Č. j.: JMK 8654/2013

Datum: 23.01.2013

Dodatečné informace č. II k zadávacím podmínkám k nadlimitní veřejné zakázce „Zhotovitel stavby Moravian Science Centre Brno“

OBSAH: CONTENT:	VÝPIS VÝROBKŮ PSV HLINÍKOVÉ VÝPLNĚ OTVORŮ	ČÍSLO VÝKRESU: DRAWING NUMBER:	REVIZE: REVISION:
		0837_05_02_005_00

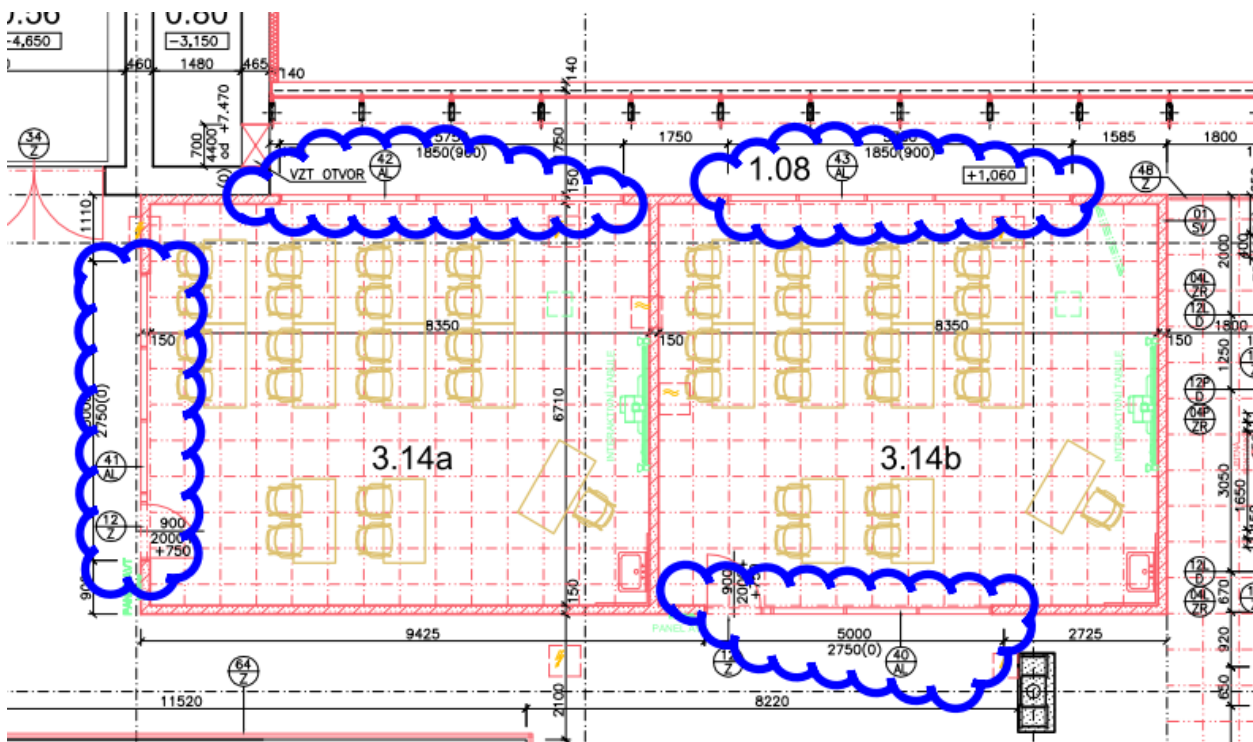
V předloženém výkazu výměr MSCB stavba 10-2012-VV.xls jsou uvedeny položky:

773	AI/40	Vnitřní pevná prosklená stěna 4800/2750 mm, Al/sklo vč. doplňků a provedení dle popisu - D+M	kompl	1,00
774	AI/41	Vnitřní pevná prosklená stěna 4800/2750 mm, Al/sklo vč. doplňků a provedení dle popisu - D+M	kompl	1,00
775	AI/42	Hliníkové vnitřní okno, 5750/1850mm, Al/sklo vč. doplňků a provedení dle popisu - D+M	kompl	1,00
776	AI/43	Hliníkové vnitřní okno, 5750/1850mm, Al/sklo vč. doplňků a provedení dle popisu - D+M	kompl	1,00

Upozorňujeme zadavatele, že v příložené výkresové dokumentaci jsou ve výpisu výrobků uvedeny popisy odlišné – stěny vnější, stěny se dveřmi apod.

Žádáme zadavatele o sdělení, jak má uchazeč postupovat v případě rozporu výkazu výměr s projektovou dokumentací. Jsou pro ocenění závazné popisy z výkazu výměr nebo výpisu prvků?

V konkrétním dotazu se jedná o vnitřní výplně otvorů viz. obr.:

Ve výpisu AI konstrukcí je psáno „vnější“, což je špatně. Jinak ale ostatní informace ve výpisech platí. Položky VV jsou tedy v pořádku.
